**CCR-VIA -- COMITATO DI COORDINAMENTO REGIONALE PER LA
VALUTAZIONE D'IMPATTO AMBIENTALE**
Giudizio n° 2871 del 06/03/2018
Prot n° 2017324739 del 20/12/2017
Ditta proponente Sant'Egidio Energy S.r.l.

Oggetto Modifica impianto fotovoltaico a terra denominato "Bucciarelli"

Tipo procedimento VALUTAZIONE PRELIMINARE ai sensi dell'art. 6 comma 9 del D.Lgs. 152/2006 e ss.mm.ii.

**Valutazione preliminare ai sensi dell'art. 6 comma 9 D.Lgs. 152/2006 e s.m.i.
SANT'EGIDIO ENERGY S.r.l. (Ex R.E.N.I.T.) – Modifica impianto fotovoltaico a terra
denominato "Bucciarelli" – Teramo (TE)**

Fig. 1 – Ubicazione dell'impianto (dallo SPA del 2010)

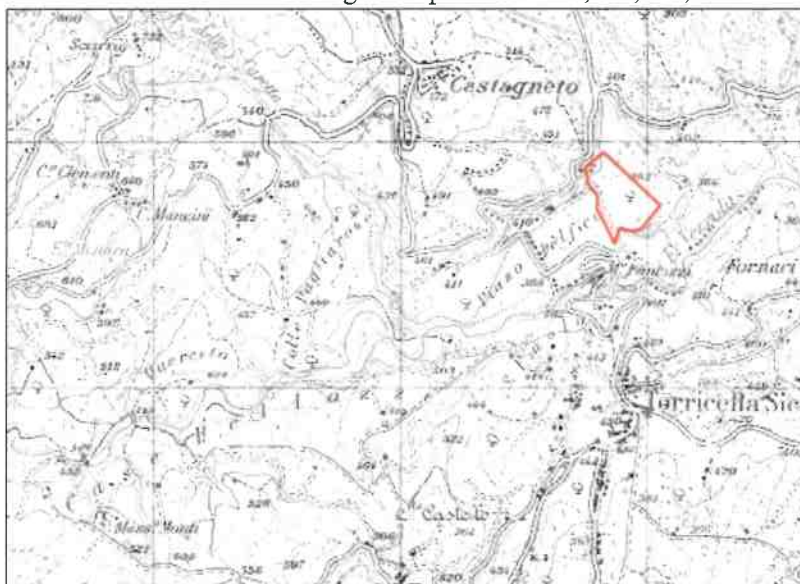
prevedeva la realizzazione di un impianto fotovoltaico non integrato da installare su terreni agricoli ubicati nel Comune di Teramo, con una Potenza Nominale dell'impianto di circa 2 MWp (1,989 MWp), su un'area di intervento di estensione pari a 3,8 ha, con destinazione d'uso agricola, posta poco distante dal confine di Torricella Sicura, individuato catastalmente al foglio 49 part.lla n°195,197,198, 232.
